جناب آقای مهندس مصطفی میرزاده
سرپرست معاونت برنامه ریزی و تحقیقات شرکت برق منطقه ای فارس
موضوع: پاسخ به سوالات

ضمن تشکر از بررسی گزارش مطالعات اتصال به شبکه نیروگاه خورشیدی ۲۰ مگاواتی شرکت پتروکاوین صنعت پارس جهت اتصال به پست ۶۶/۲۰ کیلوولت دانشگاه آزاد نیریز، ضمن پذیرش تمامی تعهدات بیان شده در نامه شماره ۳/۱۴۰۴/۸۸۶۲/۱ مورخ ۱۴۰۴/۰۷/۰۹، پاسخ به کامنت‌های دریافت شده به شرح ذیل ارائه می‌گردد:

شماره: S.P1GEN.0414

شکل (۱-۱): طرح های اتصال مولد های تولید پراکنده به شبکه با توجه به قدرت نامی آنها

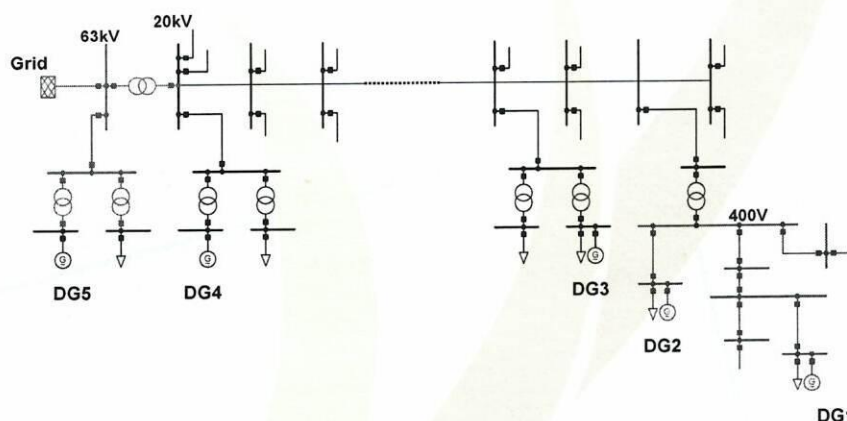
کامنت شماره ۱:

شماتیک اتصال به شبکه نیروگاه در صفحه ۱۷، شکل شماره ۴ گزارش ارسالی، ارائه شده است. همچنین طرح کلی اتصال به شبکه نیروگاه به شرح ذیل می‌باشد.

در شکل (۱-۱)، طرح‌های اتصالی که بطور مرسوم به منظور اتصال مولدهای تولید پراکنده به شبکه توزیع استفاده می‌شوند، نشان داده شده است. در این شکل، طرح‌های اتصال با نام‌های DG1 تا DG5 بیان شده‌اند. بر این اساس؛ مولدهای کلاس ۱ می‌توانند دارای طرح اتصال ۱ و ۲ (DG1 و DG2) باشند. مولدهای کلاس ۲ می‌توانند دارای طرح اتصال ۲ و ۳ (DG2 و DG3) باشند. مولدهای کلاس ۳ می‌توانند دارای طرح اتصال ۳ (DG3) باشند. مولدهای کلاس ۴ می‌توانند دارای طرح اتصال ۳ و ۴ (DG3 و DG4) باشند. مولدهای کلاس ۵ می‌توانند دارای طرح اتصال ۴ و ۵ (DG4 و DG5) باشند.

بنابراین، با در نظر گرفتن موارد بیان شده در جدول (۱-۱) و شکل (۱-۱) و با توجه به اینکه ظرفیت نامی مولد تولید پراکنده پیشنهادی ۲۰ MW است، طرح‌های اتصال ۴ برای این مولد پیشنهاد می‌شود.
